NVE godkjenner Statnett SF sin justering av detaljplanen for 420 kV ledning Sogndal – Aurland og påpeker plikt

NVE viser til detaljplanen¹ for ny 420 kV ledning Sogndal – Aurland datert 22. desember 2021 og NVEs godkjenningsvedtak datert 31. mars 2022. Vi viser videre til søknad fra dere datert 17. februar 2025 om endringer i detaljplanen for veistrekningen Vetlareset – Bjørnstigkamben (R9), to riggplasser langs vei R8 østover mot Lingesetfjellet og utbedring av skader på et myrparti sør for mast BM178 og BM179.

Figur 1: Figur 1: Endringssøknaden inkluderer tre sidetak (BB, BC og BD) markert med mørkegrønne felter langs vei R9. Området til høyre i kartet, merket med grønt omriss er myrareal med restriksjon i detaljplanen. Kilde: Vedlegg 1 til Statnetts endringssøknad datert 17. februar 2025.

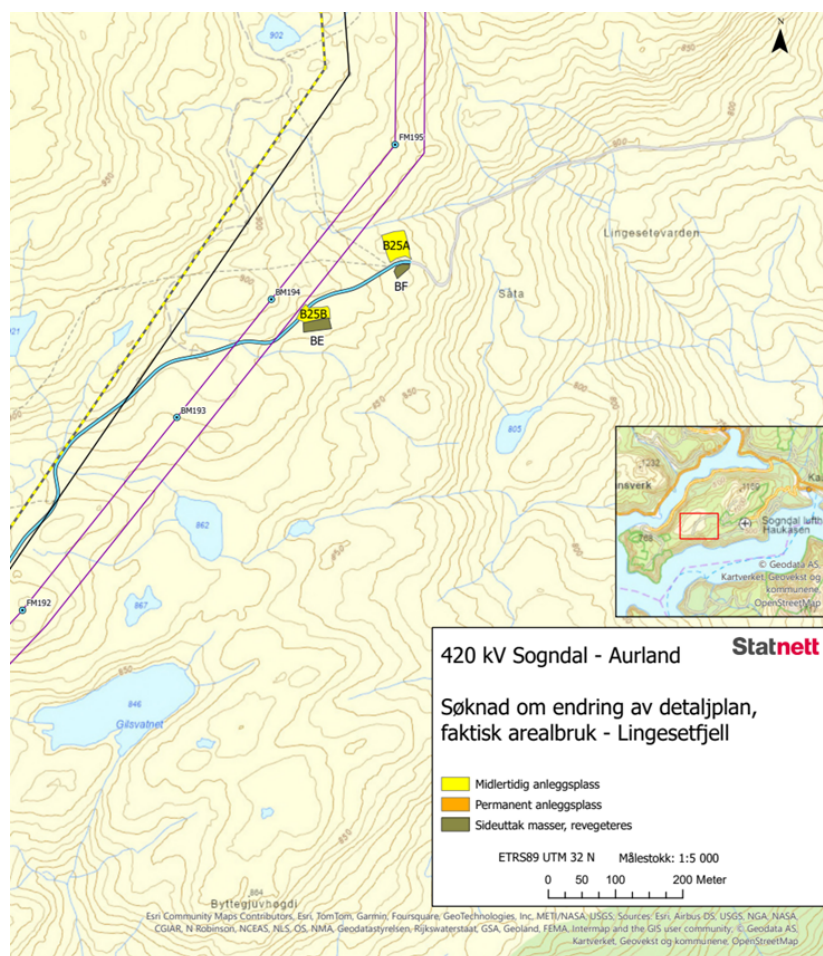
Statnett søker om å få godkjent tre sidetak på henholdsvis cirka 320 m², 365 m² og 100 m² langs veistrekningen Vetlareset – Bjørnstigkamben (R9), jf. figuren under. De tre sidetaken ble etablert våren/sommeren 2024. Statnett opplyser i søknaden om at veien opprinnelig skulle oppgraderes med bruk av masser fra massetaket B17 ved Vetlareset og fra opparbeidelse av riggareal på Bjørnstigkamben. Ved opparbeidelsen av veien har det

imidlertid blitt tatt ut masser fra sidetak som ikke var planlagt eller omfattet av den godkjente detaljplanen. De to vestligste sidetakenes befinner seg i Fimreiteåsen naturreservat. På disse to sidetakenes har det blitt påført vekstlag fra stedlige masser, og etter ferdigstilling av anleggsplassene på Bjørnstigkamben vil det bli lagt på mer overskuddsmasser og torv derfra for å oppnå tilnærmet naturlige terrengformer. Det siste planlegges gjennomført sommeren 2025.

Etter NVEs vurdering har arealbruken utenfor grensene ikke andre landskaps- eller miljømessige konsekvenser enn løsningen som inngår i den tidligere godkjente detaljplanen. Vi legger til grunn at arbeidene skal gjennomføres i tråd med prinsipper for terrengtilpassing og istandsetting som tidligere er godkjent av NVE. De miljørettslige prinsippene i naturmangfoldloven §§ 8 til 12 er vurdert i konsesjonsvedtaket datert 9. juni 2020 og i detaljplanvedtaket. Endringen(e) berører ikke naturmangfold utover dette. Vi har derfor ikke gjort nye vurderinger etter naturmangfoldloven kapittel II i dette vedtaket.

Vi konstaterer at lovlig tilstand for sidetakene og riggplassene er gjenopprettet ved NVEs vedtak av i dag om godkjenning av de omsøkte endringene. NVE anser disse avvikene som lukket. Når det gjelder istandsettingen av myra, viser NVE til at avviket ikke vil være lukket før planen for istandsetting av skader er gjennomført.
